改善箇所説明図

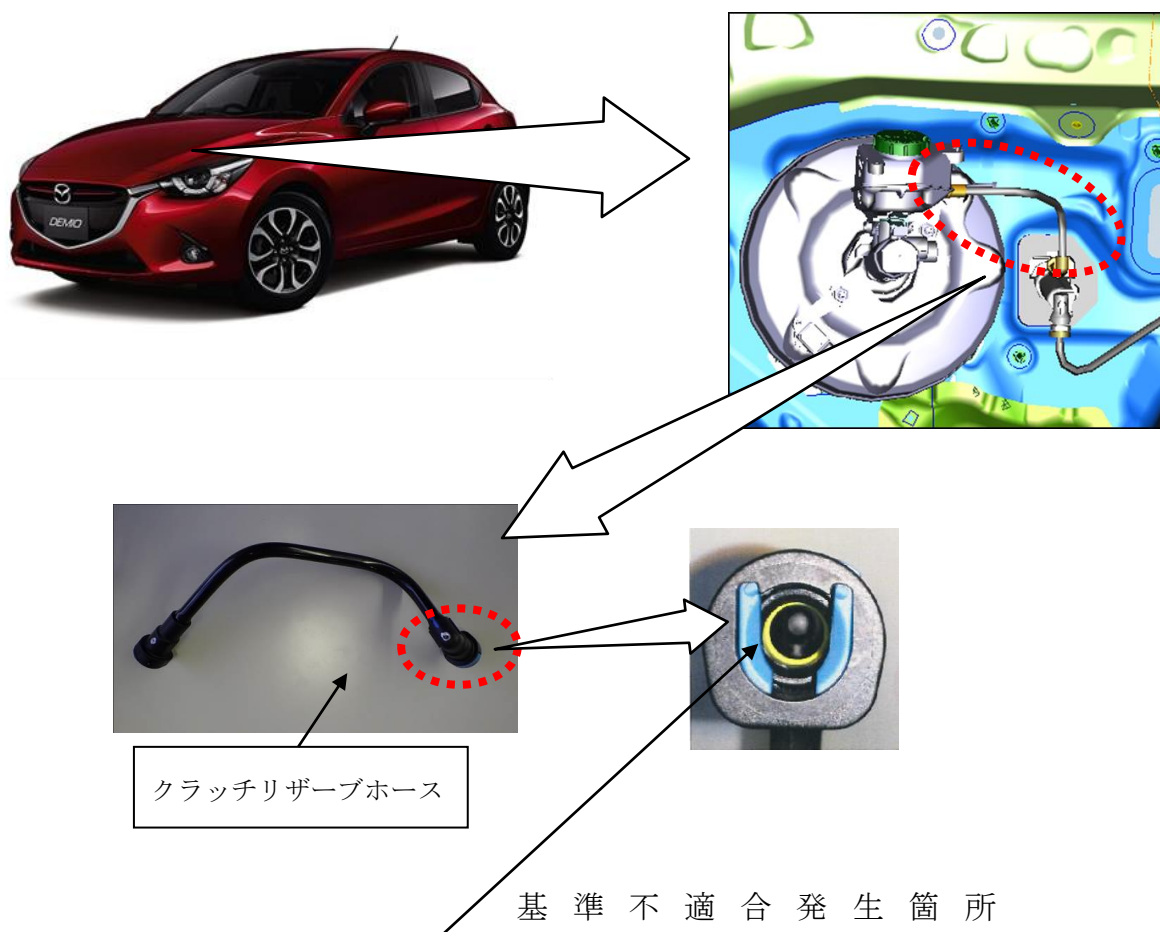
マニュアルトランスミッション仕様車のクラッチリザーブホースにおいて、接続部のＯリングの材質が不適切なものがある。そのため、長期使用により当該Ｏリングに亀裂が発生してオイルが漏れ、最悪の場合、変速できなくなるおそれがある。

全車両、クラッチリザーブホースを良品と交換する。

識別：クラッチ・ペダル側面に黄ペンを塗布する
